**Avis de la Mission régionale d'autorité environnementale de
Nouvelle-Aquitaine sur le projet de mise en compatibilité par
déclaration de projet n°1 du plan local d'urbanisme
intercommunal partiel (PLUi) de la communauté d'agglomération
de GrandAngoulême (16)**

n°MRAe 2023ANA16

dossier PP-2022-13471

Porteur du Plan : Communauté d'Agglomération de GrandAngoulême

Figure 4 : Extrait plan de zonage avant/après (Source : RP, page 45)

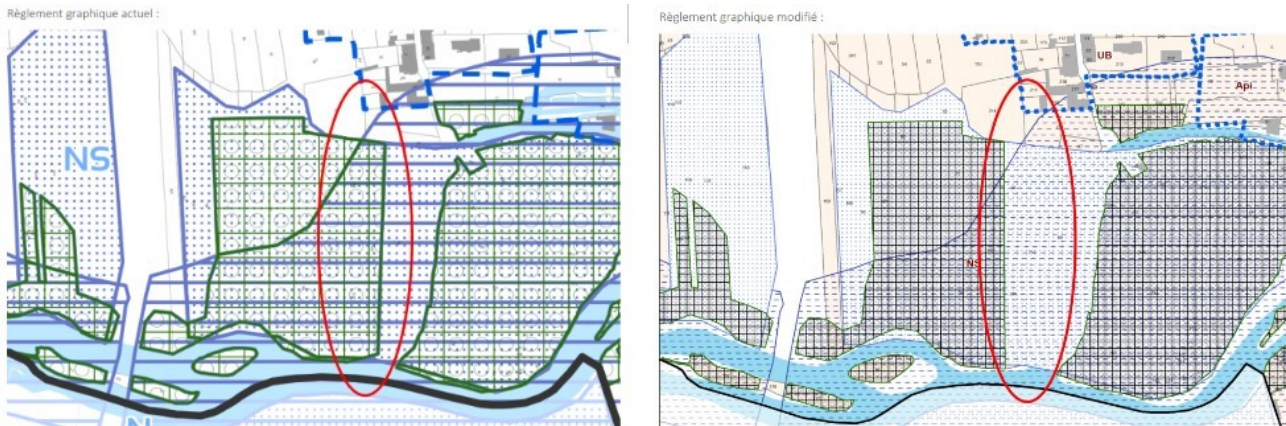
Sur la commune de Ruelle-sur-Touvre, l'emprise du projet affecte les parcelles cadastrées AB 88, AB 2019 et AB 220, classées en espaces boisés protégés au titre de l'article L.113-1 du Code de l'urbanisme (EBC) par le PLUi du Grand Angoulême en vigueur. Il s'agit d'une protection interdisant tout changement d'affectation ou tout mode d'occupation du sol de nature à compromettre la conservation, la protection ou la création des boisements et entraîne le rejet de plein droit de la demande d'autorisation de défrichement.

Le rapport de présentation ne justifie toujours pas le besoin de supprimer la protection d'une bande de 30 mètres de large (parcelles) pour réaliser une piste cyclable de 2,5 mètres de large.

Figure 6 : variantes étudiées (Source : RP, page 10)

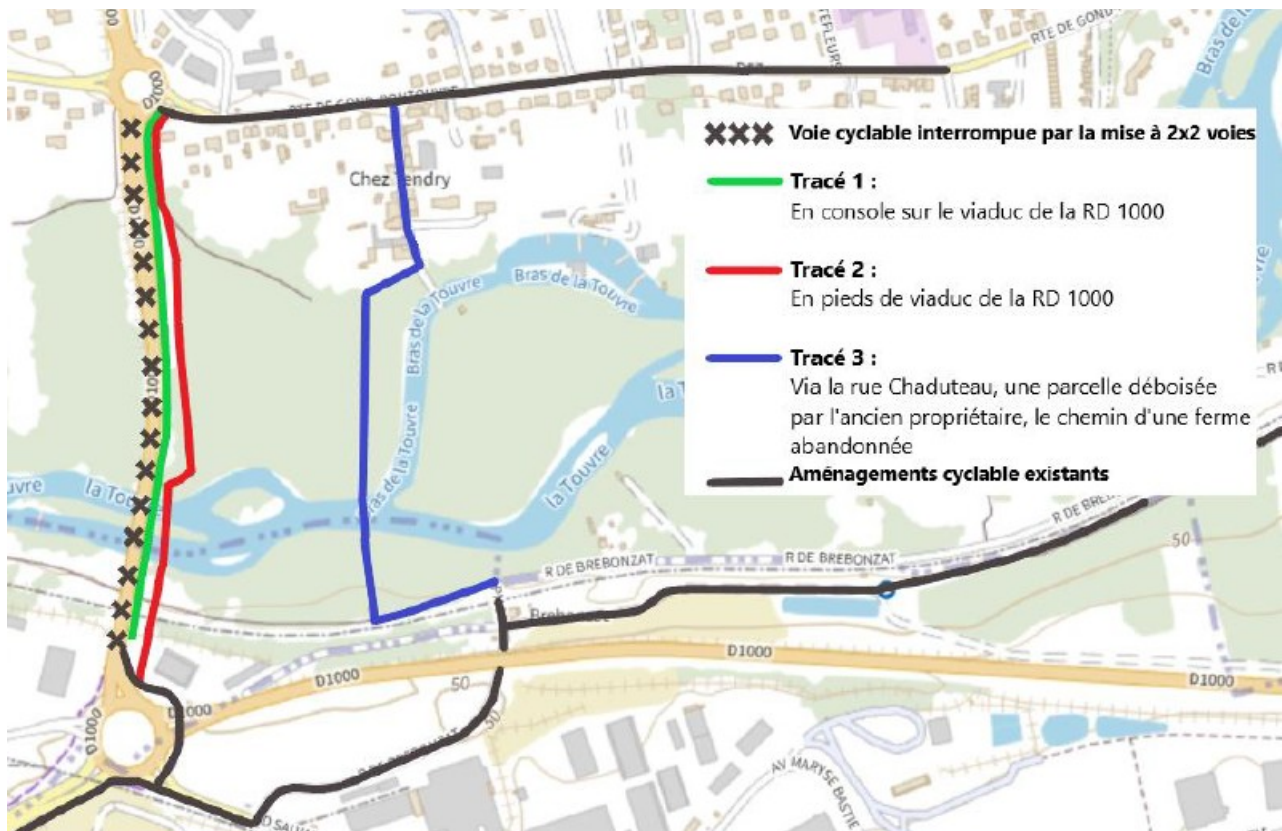
La MRAe relève que la collectivité ne justifie pas le parti pris d'absence d'étude d'aménagement à l'ouest de la RD1000.

Les incidences sur l'espace boisé classé (EBC), les zones humides et les habitats d'intérêt communautaire ne sont pas clairement exposées dans la justification du choix final du tracé 3, ni mises en perspective avec les contraintes techniques des deux autres scénarios.

Dans la perspective de démontrer que le projet retenu est issu de la recherche du scénario de moindre incidence environnementale, la MRAe estime nécessaire de prendre en compte toutes les incidences environnementales dans les critères de choix, et de mettre en perspective les mesures d'évitement et de réduction à mettre en œuvre en conséquence pour chaque scénario.

Figure 7 : carte des périmètres de protection (Source : RP, page 42)

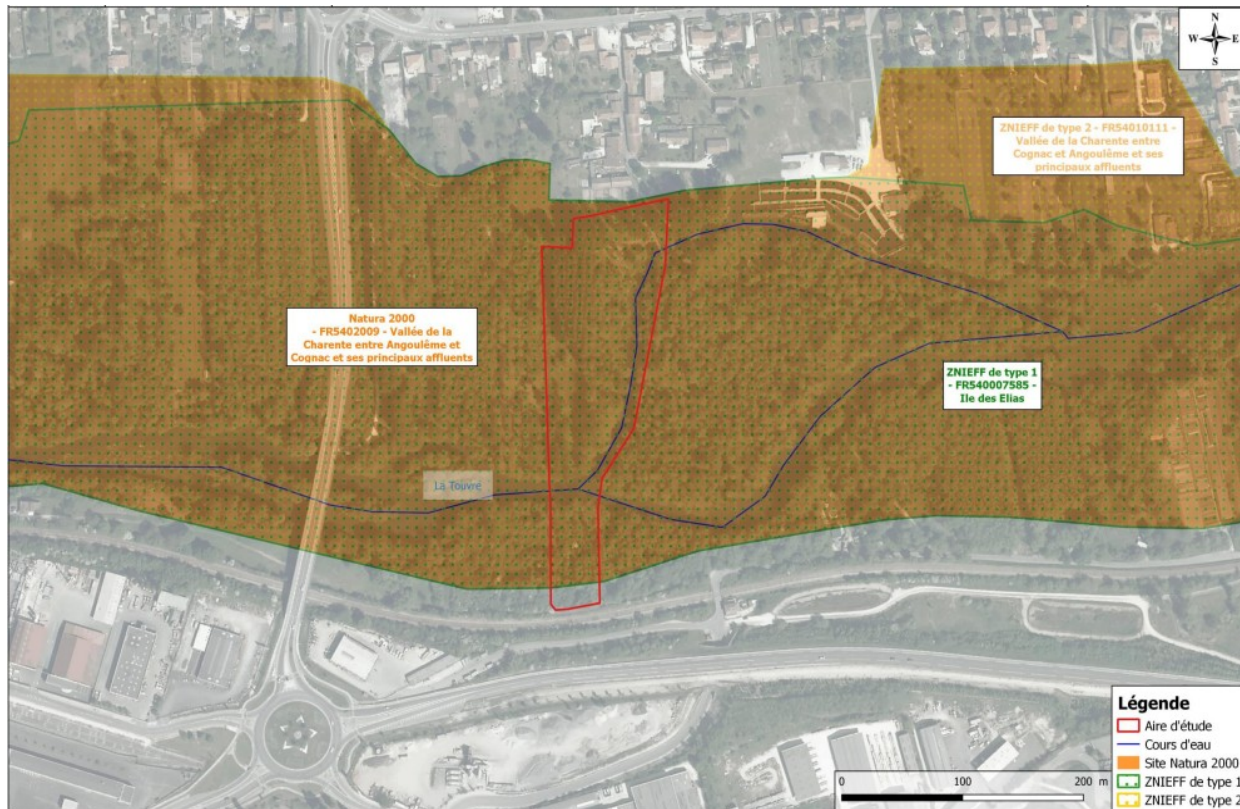
Les enjeux sont identifiés à l'échelle de l'aire d'étude et hiérarchisés par thématique. Toutefois, le rapport de présentation ne décrit pas suffisamment les niveaux d'enjeux. L'apport d'une cartographie récapitulant l'ensemble des enjeux environnementaux de manière hiérarchisée est toujours attendue. Elle permettrait de mieux appréhender les mesures d'évitement et de réduction d'impact envisagées.
